RELATÓRIO TÉCNICO

CÂMARA RECURSAL - REUNIÃO DE 24/02/2026

ITEM 1: RECURSO REFERENTE A LICENCIAMENTO DE EDIFICAÇÃO

Processo de Licenciamento/Regularização: 31.00097609/2022-02

Figura 2 - Projeção anterior à Lei 7.166/96

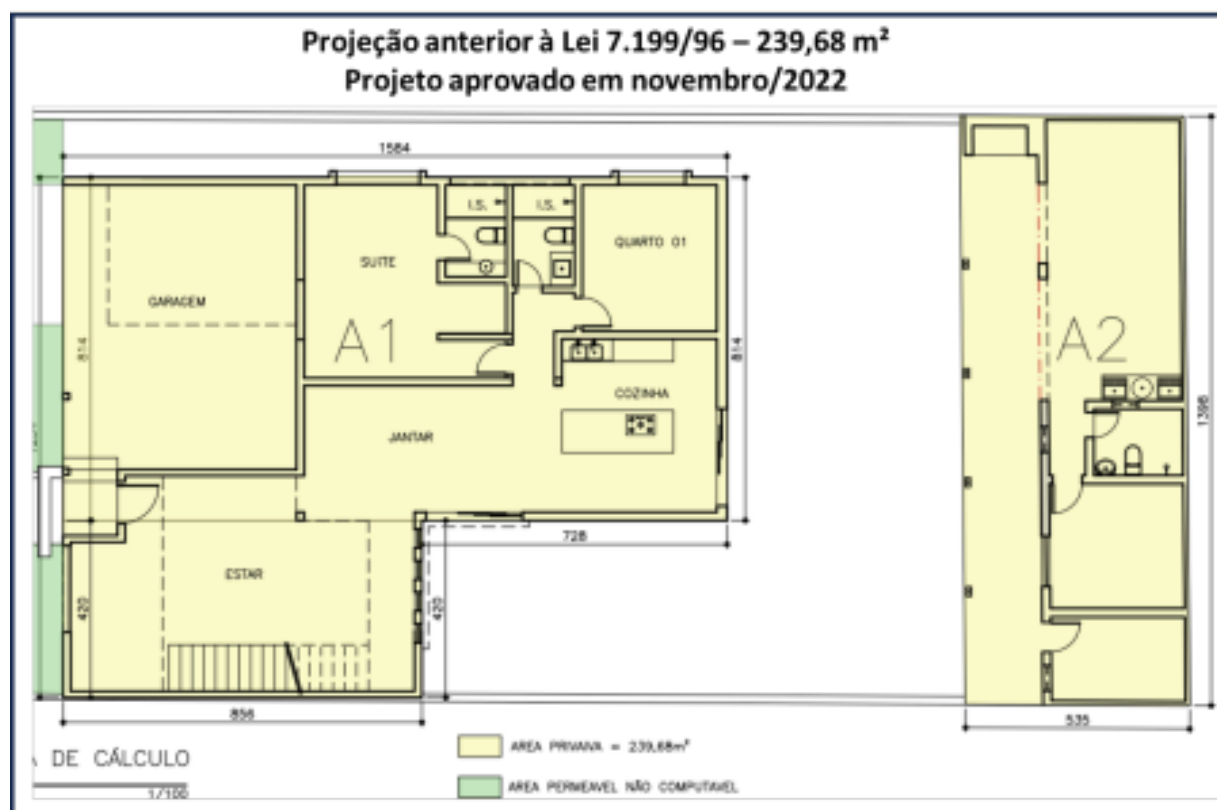
Tais áreas estão identificadas na figura 1 - A4 e A5. O recorrente, contudo, contesta o fato de ter havido acréscimo de projeção da edificação: ao contrário, manifesta-se no sentido de ter ocorrido decréscimo na área de projeção da edificação em relação à existente anteriormente à Lei nº 7.166/1996. Alega que, no que diz respeito às áreas A4 e A5, a única alteração foi a substituição do telhado de telha cerâmica por laje, mantida a mesma projeção e função anteriores.

Ainda segundo o recorrente, caso a reconstrução da edificação, mesmo mantendo a área de projeção, tivesse sido feita em outro local e para outra finalidade, sendo alterada significativamente a poligonal da projeção, faria sentido considerar que houve demolição e nova construção, devido à nova configuração da projeção e/ou nova finalidade da edificação, diferentes da construção original. Mas como as áreas foram reconstruídas exatamente na mesma projeção da anterior e para a mesma finalidade, alega que não se pode dizer que houve acréscimo de projeção.

Figura 3 - Projeção da edificação - 1º exame “as built”. No primeiro exame, foi comunicada pendência, indicando a necessidade de indicação de novas áreas como “a construir”.

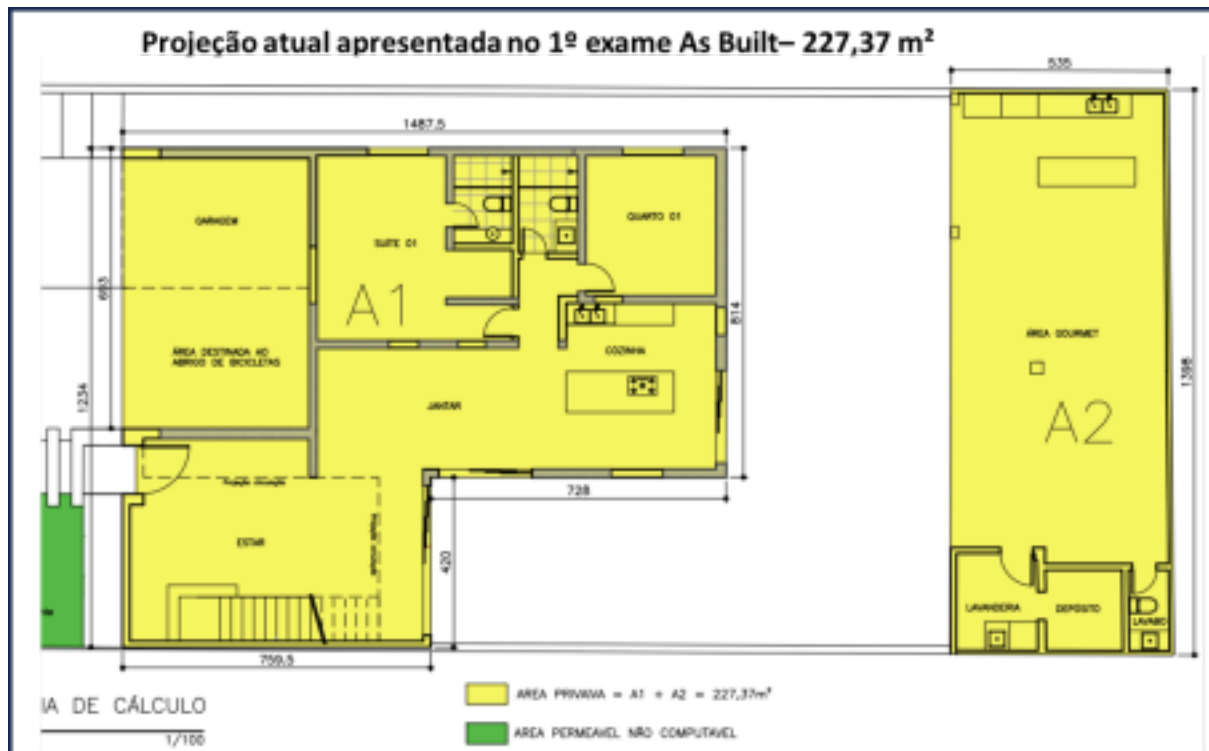
Alega ainda o recorrente que tal entendimento foi corroborado no próprio 1º exame do “as built”. Sustenta sua argumentação pela apresentação da planilha que integra o processo de aprovação, na qual, no campo “projeção anterior à Lei nº 7.166/1996”, o responsável pelo exame solicitou que constasse a área de acordo com o projeto anterior, de 239,68m², correspondente à projeção original - orientação alterada no segundo exame, que passou a considerar, no mesmo campo, a área de projeção sem as áreas A4 e A5.

Figura 4 - Projeção da edificação - 2º exame “as built” já com as áreas “a construir” identificadas, conforme orientação anterior

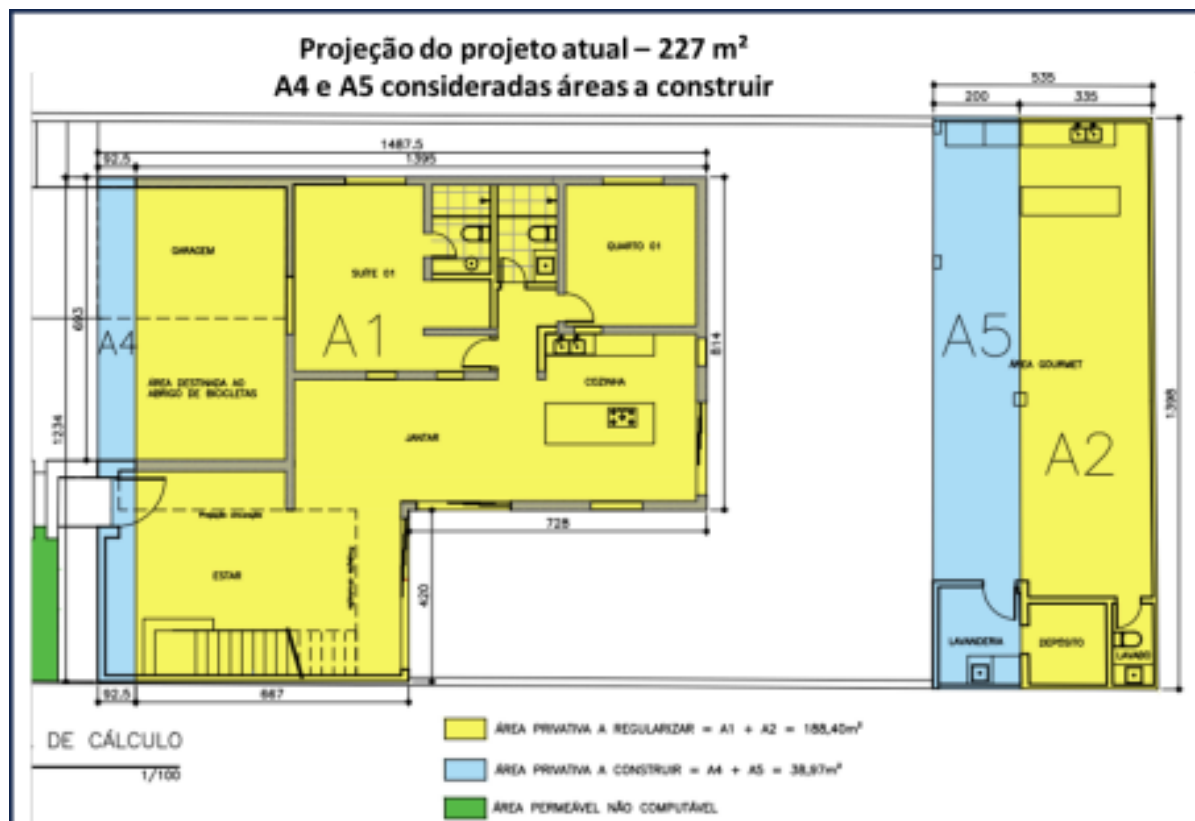
“Pendência - Exigência de área permeável, por ter sido considerado que a projeção da edificação atual é maior que a projeção da edificação existente anterior à Lei 7.166/1996.”

A equipe da GLDEO/DLEC, considerou, para fins de apuração do acréscimo de projeção, áreas que sofreram intervenção em sua estrutura e cobertura após a entrada em vigor da Lei nº 7.166/1996, tendo em vista que, nesses locais, **as coberturas de telhado cerâmico deram lugar a edificações com cobertura de laje.**

“(...) faz-se importante esclarecer que um acréscimo de projeção não é avaliado apenas em termos absolutos, já que, quando há decréscimo e posterior acréscimo, ainda assim existiu o acréscimo. A parte nova, a ser acrescida, está sujeita à aplicação da legislação vigente. O fato desse acréscimo não gerar desconformidade em relação ao afastamento frontal não o descaracteriza como um acréscimo em relação à parte da edificação que foi mantida e está sendo regularizada, ensejando portanto, a aplicação do art. 28-A do Decreto 13.842/10.

I – será exigido cumprimento da taxa de permeabilidade proporcional à área remanescente do terreno quando houver acréscimo de projeção da edificação;”
